Stadt Attendorn
Kölner Straße 12

**Sachlicher Teilflächennutzungsplan „Windenergie“ der Stadt Attendorn
Stellungnahme im Verfahren**

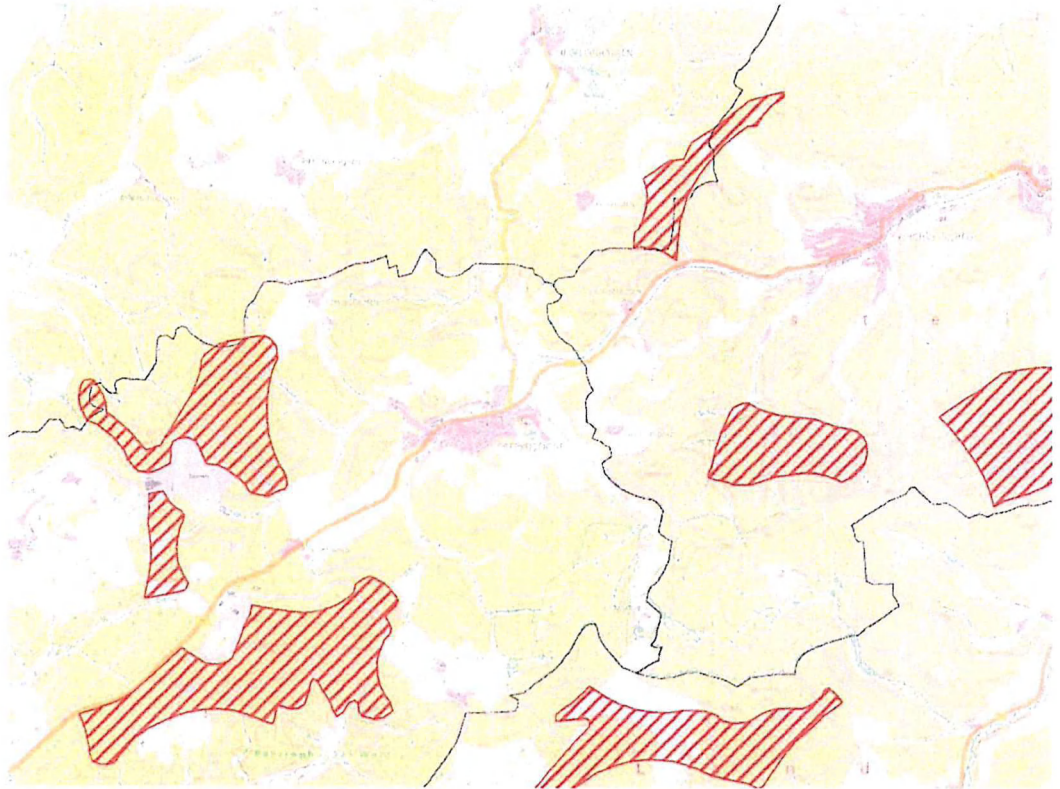
Diese geplanten Windenergiebereiche in der Regionalplanung wurden aufgrund der mangelhaften Lesbarkeit im Blatt 13 der zeichnerischen Darstellung in eine eigene Liegenschaftskarte 1:25.000 übertragen und besser erkennbar mit einer roten Schraffierung dargestellt, siehe nachfolgenden (unmaßstäblichen) Planausschnitt.

Ergänzt man zu diesen im Regionalplan enthaltenen Vorrangzonen diejenigen Bereiche, welche die Stadt Attendorn aktuell in ihrem sachlichen Teilflächennutzungsplan Windenergie erarbeitet hat, ergibt sich eine nahezu vollständige Umzingelung des Ortes Oberveischede mit Windenergie-Vorrangzonen.
